改善箇所説明図

基準不適合発生箇所

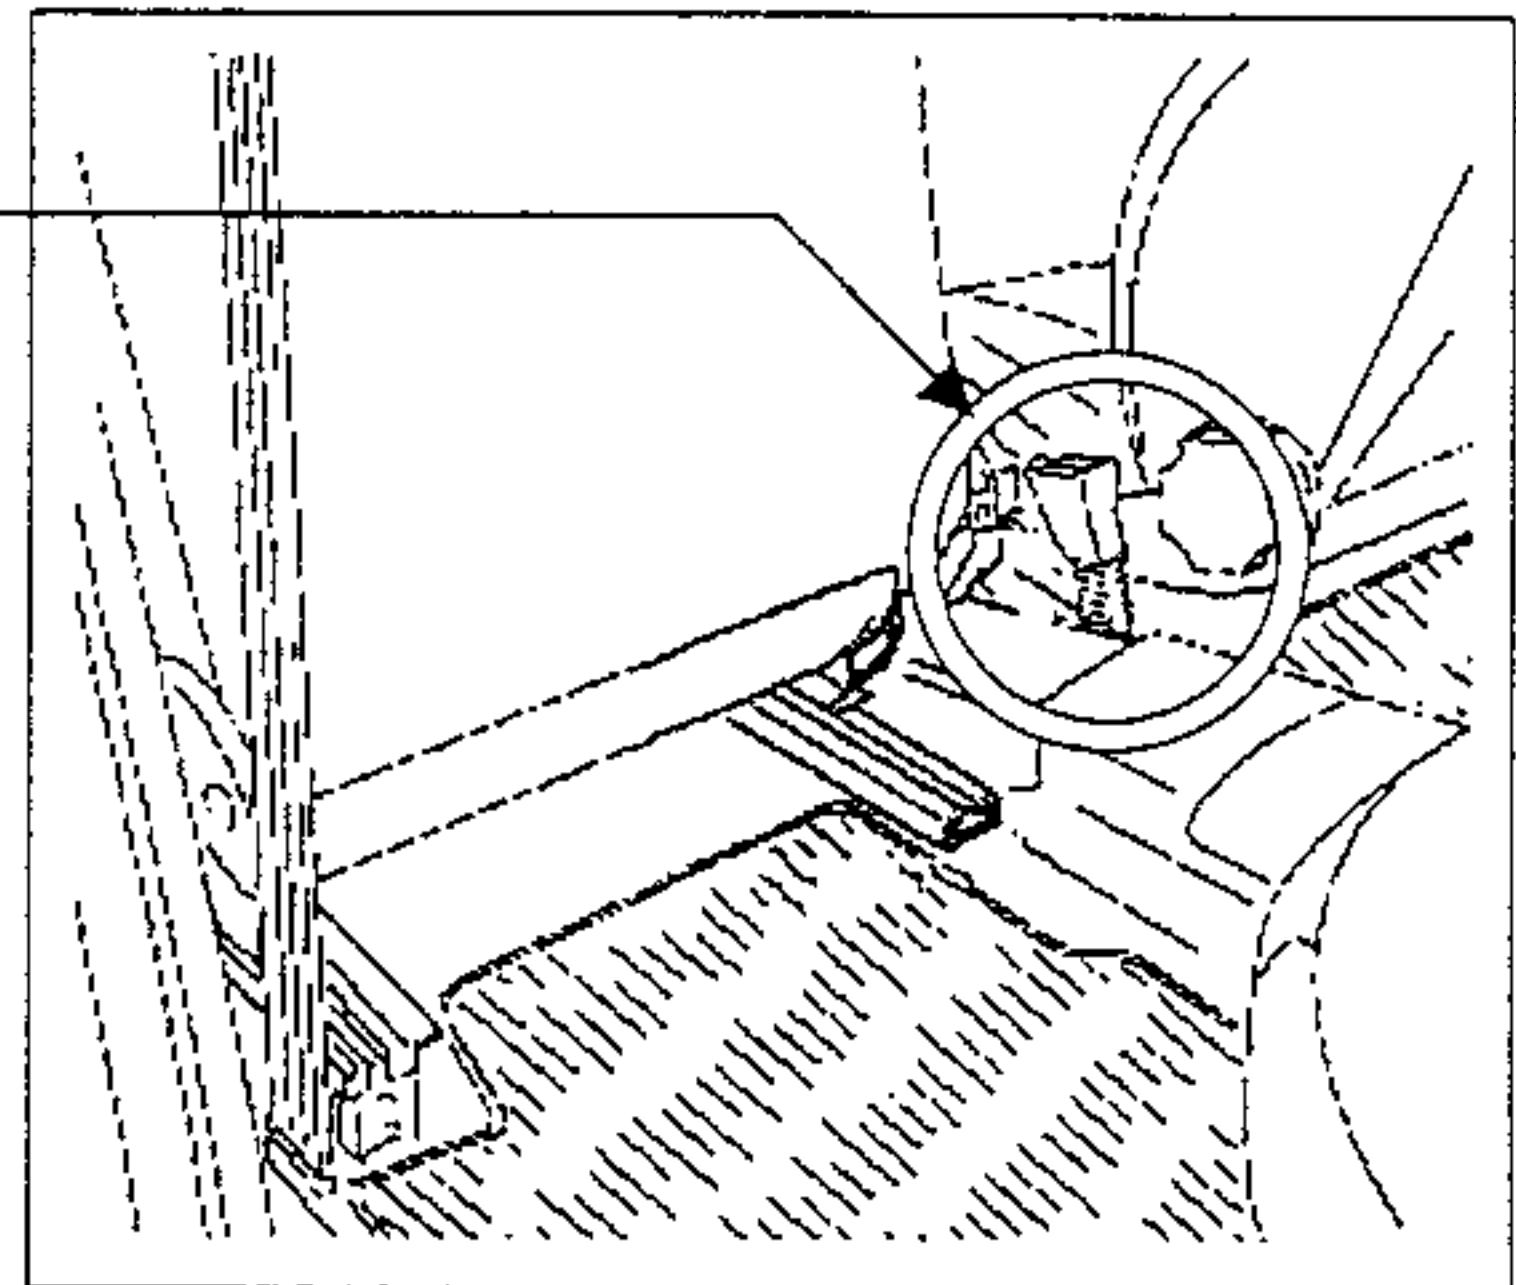
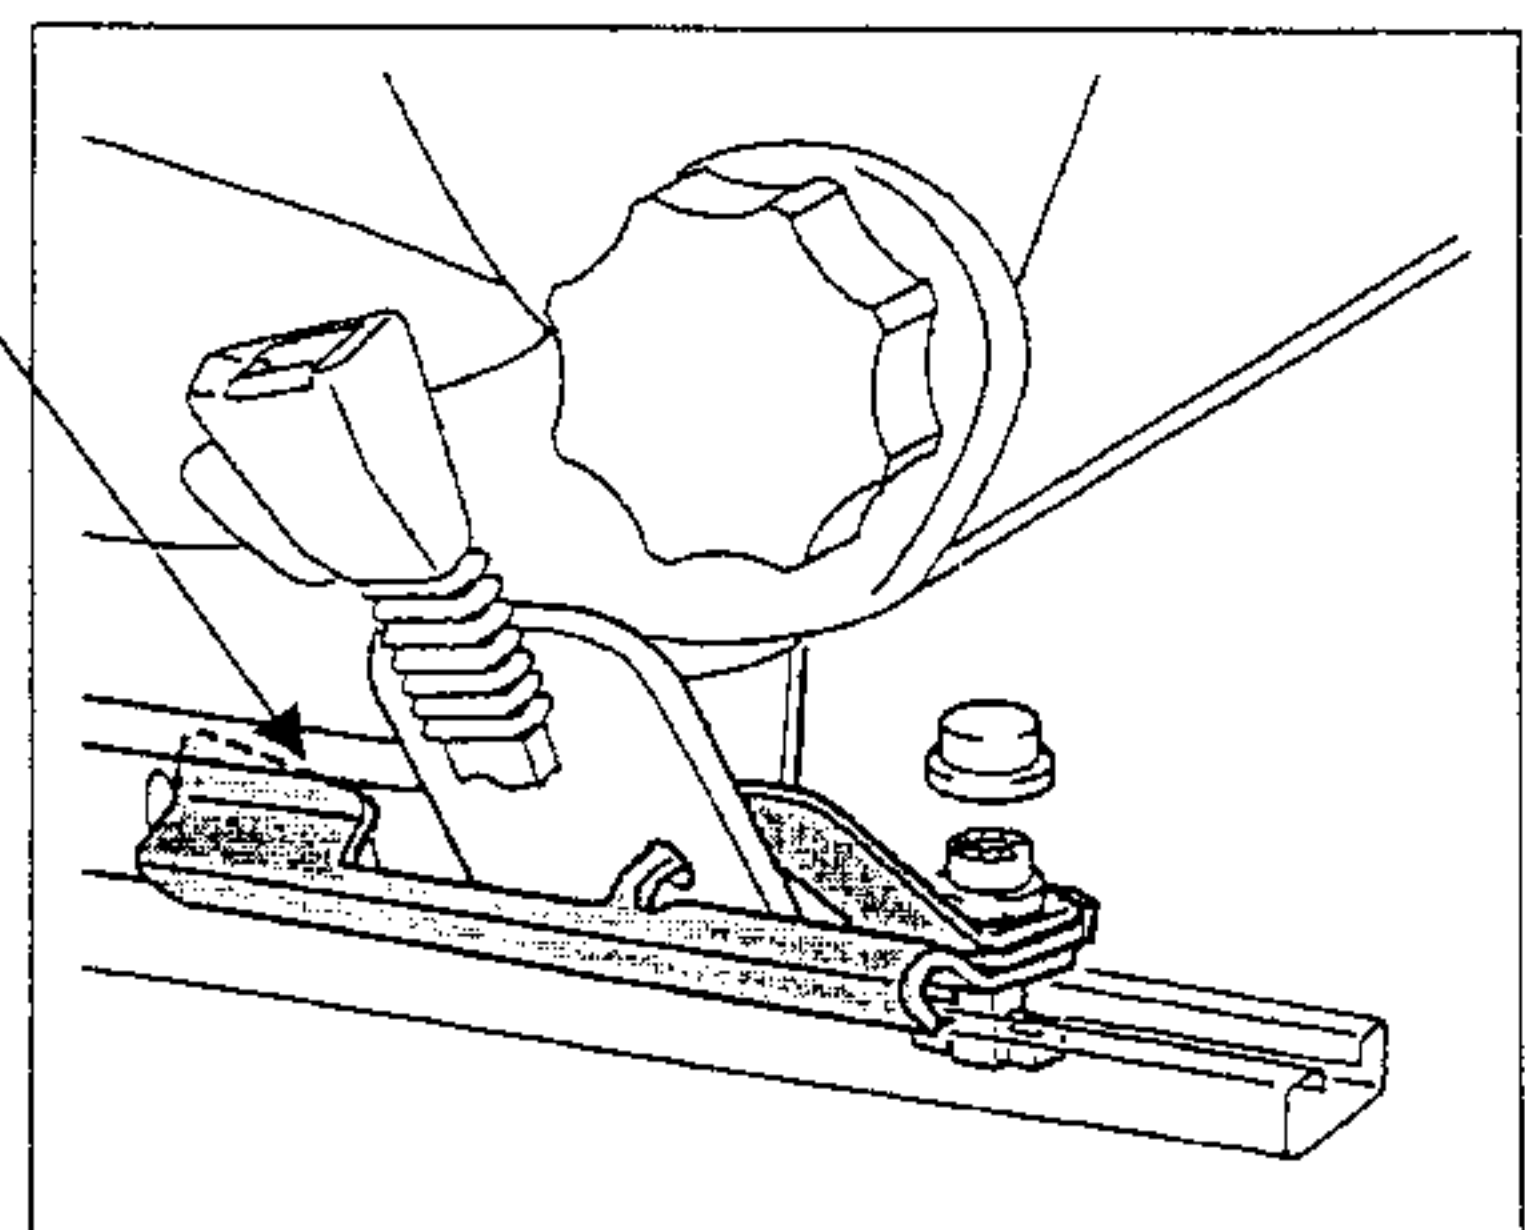
助手席の座席ベルトにおいて、座席ベルトを車体に固定する取付部の強度が不足しているため、そのままの状態で使用を続けると、衝突時等大きな荷重が当該ベルトにかかった場合、ベルトが当該取付部からはずれ、乗員を拘束できなくなるおそれがある。

<改善方法>

全車両、該当バックル・アンカー取り付け部に補強板を取り付ける。
